Situationsanalyse und ganzheitlicher Lösungsvorschlag

Anhang zum Argumentationspapier zur geplanten Wasserüberleitung aus der Elbe in die Spree (2026)

NABU – Institut für Fluss- und Auenökologie

Vorbemerkung zum UBA-Gutachten 90/2023

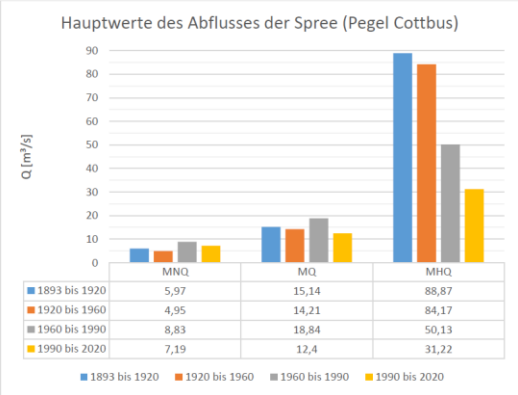
Zunächst soll der Aussage im Gutachten „Wasserwirtschaftliche Folgen des Braunkohleausstieges in der Lausitz“ (UBA 90/2023) widersprochen werden, der Referenzzeitraum 1893 bis 1920 wäre repräsentativ für einen weitgehend vom Kohleabbau unbeeinflussten Wasserhaushalt. Begründet werden kann das mit den Angaben zur Entwicklung der Nutzungen und der Wasserwirtschaft in der Arbeit selbst. Wir müssen auch für diese Periode von einer starken Überprägung durch Nutzungen ausgehen.

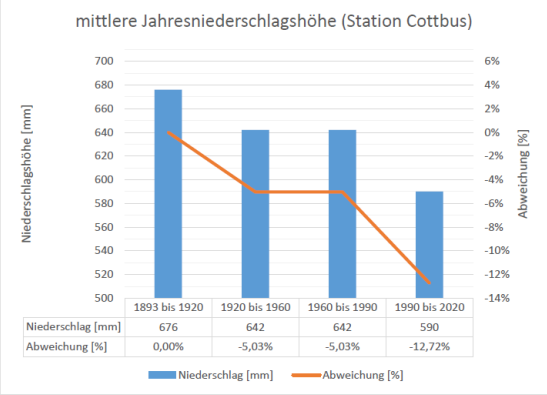
Gegenüber dem Referenzzeitraum von 1893 bis 1920 haben sich die mittleren Abflussmengen in der Spree bei Cottbus nicht erhöht, außer im Zeitraum der größten Bergbauaktivität von 1960 bis 1990. Außerdem haben die mittleren Hochwasserabflüsse abgenommen und die mittleren Niedrigwasserabflüsse wurden aufgehöht. Ersteres kann ursächlich auf Hochwasserschutzmaßnahmen, wie die Steuerung von Talsperren, zurückgeführt werden, letzteres ebenfalls auf Talsperrensteuerung zur Niedrigwasseraufhöhung und auf die Zuführung von Bergbau-Sümpfungswasser.

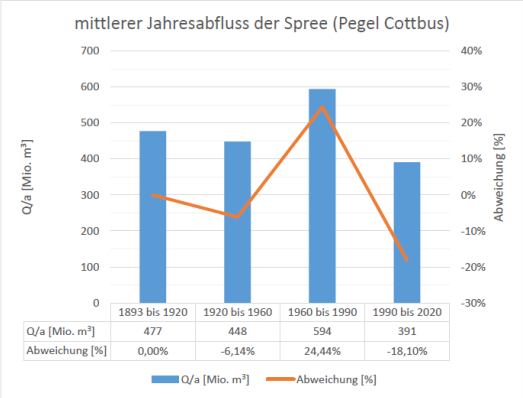
Der mittlere Jahresniederschlag der Wetterstation Cottbus zeigt für die betrachteten Perioden, dass der Referenzzeitraum deutlich mehr Niederschläge aufweist als alle anderen Perioden. Das würde auch den höheren MQ gegenüber der Folgeperiode 1920 bis 1960 erklären und annehmen lassen, dass der MQ dieser Periode repräsentativer für den natürlichen Abfluss ist, trotz stärkerer Braunkohlennutzung. Aufgrund des starken Niederschlagsdefizits in der Periode 1990 bis 2020 ist diese Periode ebenfalls nicht mit den

anderen Perioden bezüglich der Bergbauwirkung vergleichbar. Die aus MQ ermittelte Jahresabflussmenge der Spree am Pegel Cottbus liegt in der Periode 1990 bis 2020 unter dem Niveau aller anderen Zeiträume. Das Defizit im Jahresabfluss korreliert sehr gut mit dem Niederschlagsdefizit.

Daraus kann man schlussfolgern, dass bezüglich der Bergbaufolgen vor allen Dingen die Perioden 1920 bis 1960 und 1960 bis 1990 verglichen werden sollten. Die Niederschlagsmengen waren gleich und alle Änderungen im Abflussverhalten lassen sich somit Änderungen in der Bewirtschaftung zuordnen. Die Mittel sind durch Sümpfung abzüglich der gestiegenen Verdunstung im EZG, Abflusserhöhungen von etwa 4 bis 5 m³/s zu identifizieren. Diese Menge wird deshalb nach Einstellung der Sümpfung voraussichtlich auch wieder fehlen.

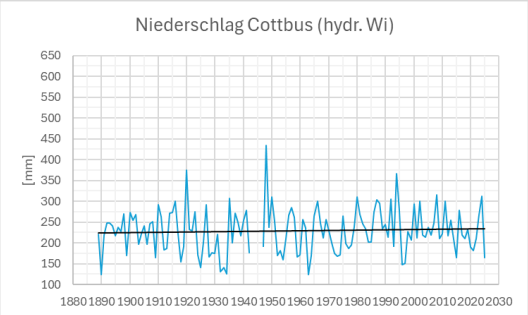
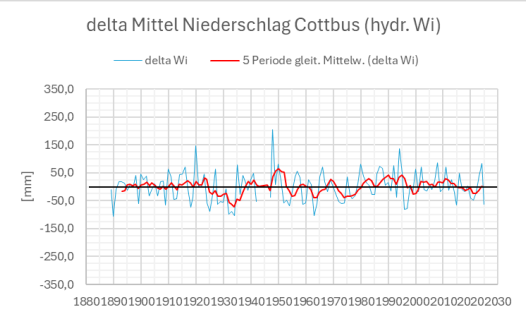
- Im hydrologischen Winterhalbjahr (November bis April) gibt es im Trend eine geringe Zunahme der Niederschläge in der Reihe, wie das folgende Diagramm zeigt. In der Periode stehen im Langzeitmittel 229 mm zur Verfügung. Betrachtet man die gesamte Reihe, hat das Mittel der Niederschlagssumme um knapp 5% zugenommen, in Bezug auf das Langzeitmittel, sind es mehr als 2%. Das Diagramm danach zeigt die Abweichung in jedem hydrologischen Winterhalbjahr von diesem Mittelwert, einmal absolut und einmal als gleitendes Mittel über 5 Jahre. Fazit: Das Wasserdargebot aus dem Niederschlag hat sich im hydrologischen Winterhalbjahr leicht erhöht.

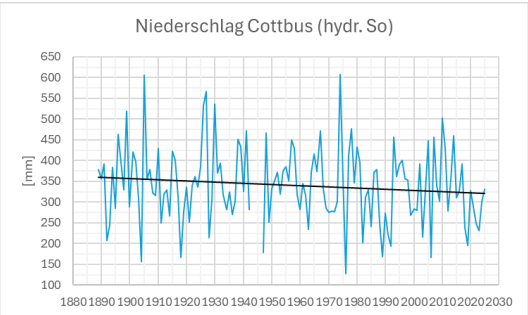
- Im hydrologischen Sommerhalbjahr (Mai bis Oktober) gibt es im Trend eine geringe Abnahme der Niederschläge, wie das folgende Diagramm zeigt. In der Periode stehen im Langzeitmittel 341 mm zur Verfügung. Betrachtet man die gesamte Reihe, hat das Mittel der Niederschlagssumme um etwas weniger als 12% abgenommen, in Bezug auf das Langzeitmittel, sind es knapp 6%. Das Diagramm danach zeigt die Abweichung in jedem hydrologischen Sommerhalbjahr von diesem Mittelwert, einmal absolut und einmal als gleitendes Mittel über 5 Jahre. Fazit: Das Wasserdargebot aus dem Niederschlag hat sich im hydrologischen Sommerhalbjahr leicht verringert.

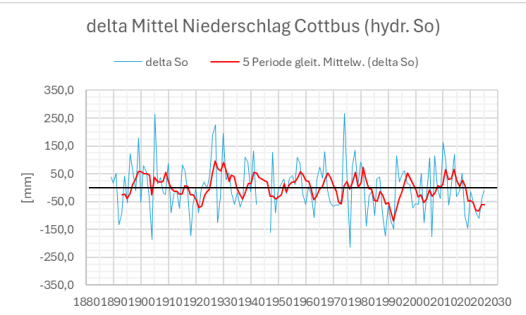
Im gesamten hydrologischen Jahr (November bis Oktober) gibt es im Trend ebenfalls eine geringe Abnahme der Niederschläge, wie das folgende Diagramm zeigt. In der Periode stehen im Langzeitmittel 570 mm zur Verfügung. Betrachtet man die gesamte Reihe, hat das Mittel der Niederschlagssumme um ca. 5% abgenommen, in Bezug auf das Langzeitmittel, sind es weniger als 3%. Das Diagramm danach zeigt die Abweichung in jedem hydrologischen Jahr von diesem Mittelwert, einmal absolut und einmal als gleitendes Mittel über 5 Jahre. Fazit: Das Wasserdargebot aus dem Niederschlag hat sich im hydrologischen Jahr leicht verringert.
